Mission régionale d'autorité environnementale  
Grand Est

**Avis délibéré sur le projet de construction et d'exploitation  
du parc éolien Audinois Nord**

**à Bréhain-la-Ville (54)**

n°MRAe 2022APGE15

**Cartes des ZNIEFF et sites Natura 2000 à proximité du projet**

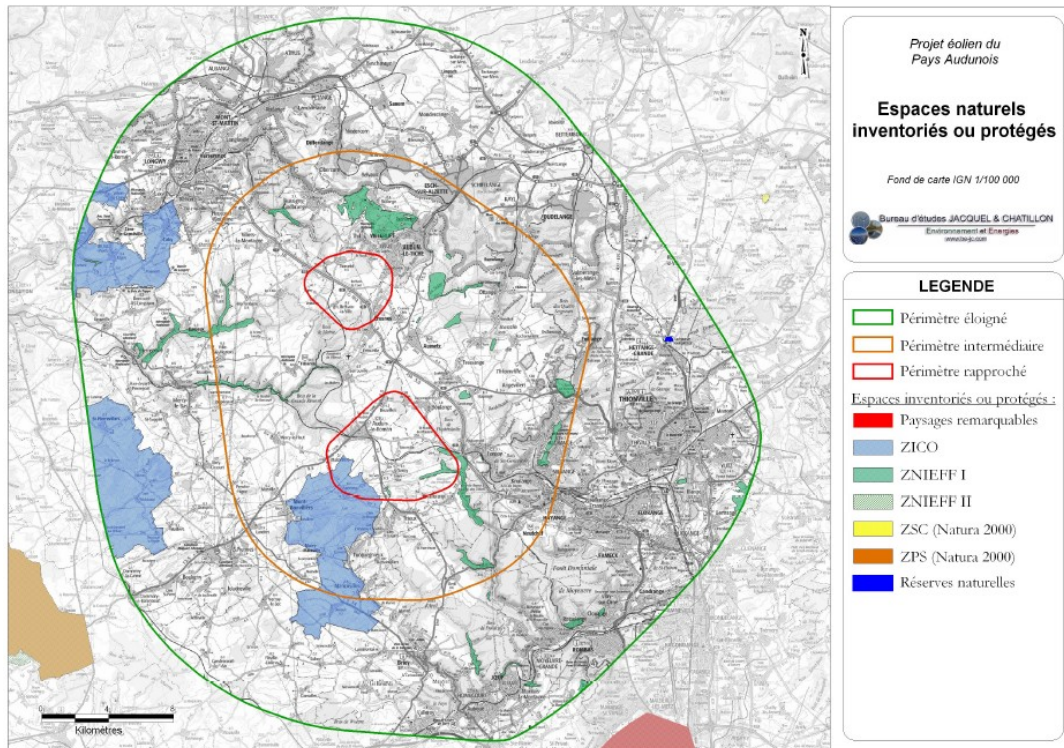
L'Ae signale que la carte ci-dessus mentionne le contour du périmètre d'étude d'un second projet porté par la SEM Sodeger et ayant fait l'objet d'une procédure administrative distincte.

L'Ae regrette que les périmètres d'identification des zones présentant une biodiversité protégée ne soient pas cohérents entre le recensement sur le territoire luxembourgeois et celui sur le territoire français.

**L'Ae recommande au pétitionnaire de synthétiser une cartographie unique toutes les zones naturelles.**

**Cartographie des déplacements constatés lors des investigations 2011-2012**

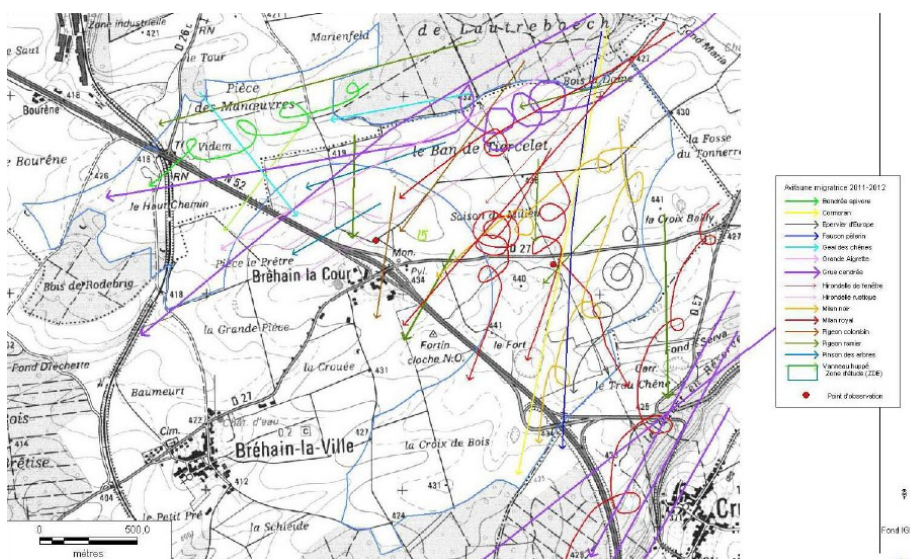
Toutefois, même si les circulations observées lors des investigations de terrain en 2011-2012 sont reportées sur des cartes, le dossier reste insuffisant quant au positionnement du projet vis-à-vis des couloirs de migration du secteur géographique.

Il apparaît même dans le complément de 2014 que l'alignement des éoliennes E1 à E4 constitue une barrière aux déplacements, ceux-ci suivant préférentiellement un axe nord-est vers sud-ouest, (selon l'étude de 2011-2012). La ligne d'implantation formée par les éoliennes E4 à E7 est, quant à elle, parallèle aux axes de migration identifiés et, selon le dossier, hors corridor de migration.

- **analyser son projet au regard des couloirs de migration principaux et secondaires connus dans la zone d'étude et du risque de constitution d'une barrière au déplacement par la ligne ouest-est du projet ;**
- **prendre en compte les données issues du suivi des parcs en service à proximité ;**
- **proposer, sur la base des éléments précédents, les mesures « éviter, réduire, compenser » (ERC) adaptées à la protection de l'avifaune.**

**Cartographie des couloirs résiduels de déplacements selon l'étude de 2014**

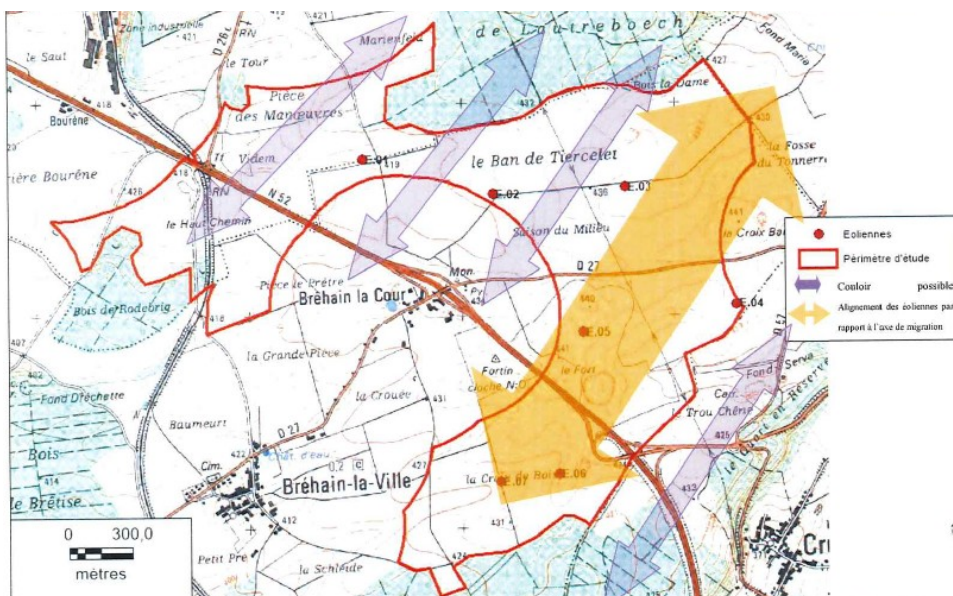
De plus, alors que des parcs ont été autorisés et mis en service dans le périmètre éloigné du projet, l'Ae regrette que le pétitionnaire n'ait pas capitalisé les éléments du suivi de ces parcs lors de son actualisation de l'étude d'impact de 2021.

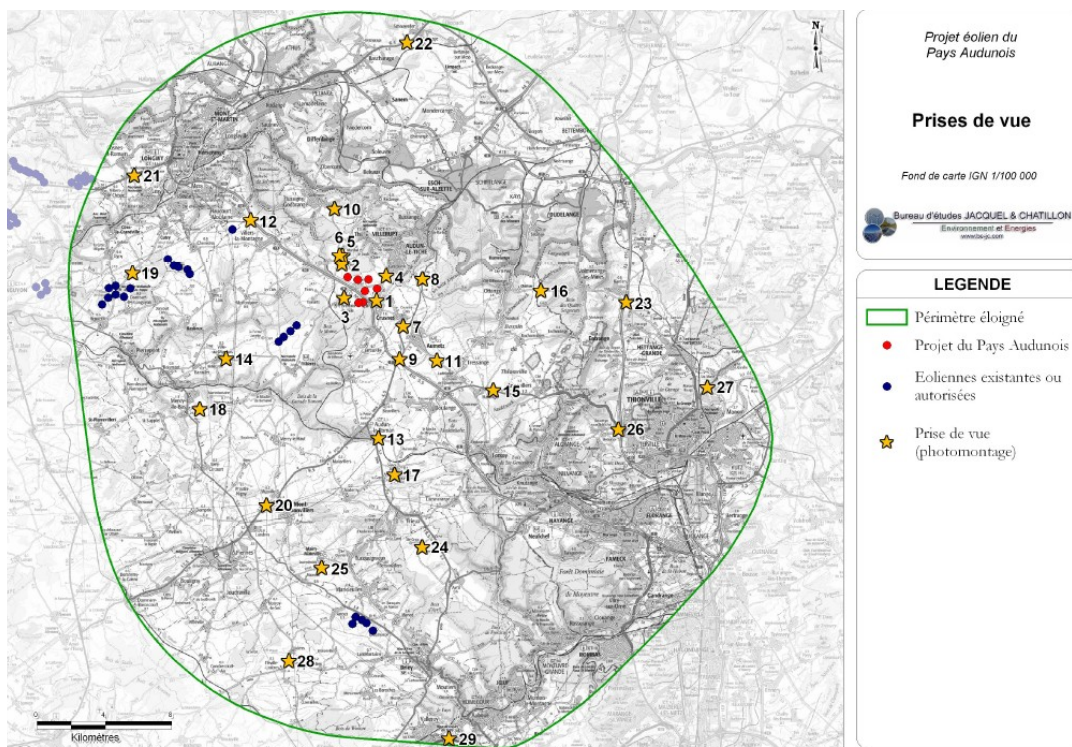
L'Ae déplore que le dossier complémentaire de 2021 ne présente que les éléments patrimoniaux nouvellement recensés et non le recensement exhaustif sur la zone d'étude de l'ensemble des études menées, ce qui empêche une vision d'ensemble de la situation.

L'insertion paysagère du projet est présentée depuis plusieurs points de vue proches et éloignés mais situés en France à l'exception d'un seul point de vue en limite du périmètre éloigné au Luxembourg (noté 22 sur la carte ci-dessous).

L'Ae note par ailleurs que la représentation cartographique des points de vue ne mentionne pas la totalité des parcs éoliens existants ou autorisés. En effet, l'Ae relève que la carte présentée ci-dessous sur le repérage des prises de vue n'est pas cohérente avec celle du début du présent avis sur l'état de l'éolien en décembre 2021 : les éoliennes de Sancy ou du Bois des Corps n'y apparaissent pas et devraient être notamment en covisibilité depuis les points 13, 17 et 24.

**L'Ae recommande, pour la bonne information du public, de consolider les recensements et cartographies associées des états initiaux et complémentaires.**

Pour la bonne information du public, ***l'Ae recommande au pétitionnaire d'actualiser les différentes pièces cartographiques du dossier et de s'assurer que les éléments de visualisation de l'analyse paysagère présentés (photomontages, visualisation des angles encerclement ou de respiration...) intègrent bien l'ensemble des projets voisins.***
